<b>Title - Sujet</b> Système D'Extinction D'Incendie Système D'Extinction D'Incendie et D'Alarme Incendie	
<b>Solicitation No. - N° de l'invitation</b> EP076-201304/A	<b>Amendment No. - N° modif.</b> 011
<b>Client Reference No. - N° de référence du client</b> 20201304	<b>Date</b> 2021-04-07
<b>GETS Reference No. - N° de référence de SEAG</b> PW-\$\$\$FG-374-79676	
<b>File No. - N° de dossier</b> fg374.EP076-201304	<b>CCC No./N° CCC - FMS No./N° VME</b>
<b>Solicitation Closes - L'invitation prend fin</b> <b>at - à 02:00 PM</b> Eastern Daylight Saving Time EDT <b>on - le 2021-04-13</b> Heure Avancée de l'Est HAE	
<b>F.O.B. - F.A.B.</b> <b>Plant-Usine:</b> <input type="checkbox"/> <b>Destination:</b> <input checked="" type="checkbox"/> <b>Other-Autre:</b> <input type="checkbox"/>	
<b>Address Enquiries to: - Adresser toutes questions à:</b> Vani-Machado, Alba	<b>Buyer Id - Id de l'acheteur</b> fg374

## **Addenda 11**

Hangar T-58 Remplacement du système d'extinction d'incendie Questions  
Solicitation – EP076.201304

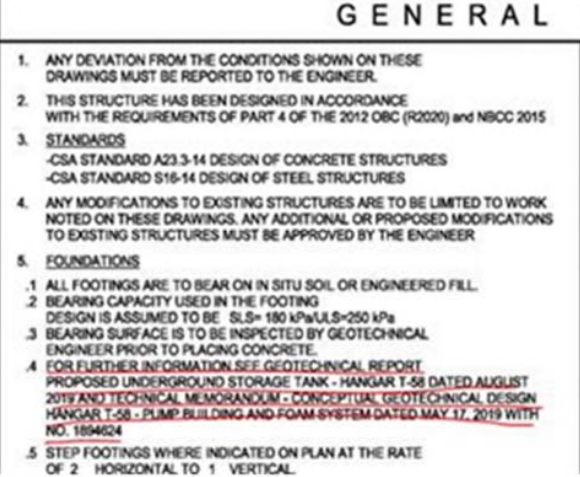
Q32

Le détail 7/A.12 montre une membrane anti-humidité s'étendant sous la semelle du réservoir. Veuillez confirmer si la membrane anti-humidité doit faire le tour de tout le réservoir (y compris les murs, au-dessus de la dalle et sous la semelle du réservoir)?

R32

La membrane anti-humidité doit s'arrêter au bas de la semelle. Une partie de la membrane anti-humidité sous la semelle sera supprimée dans l'addenda.
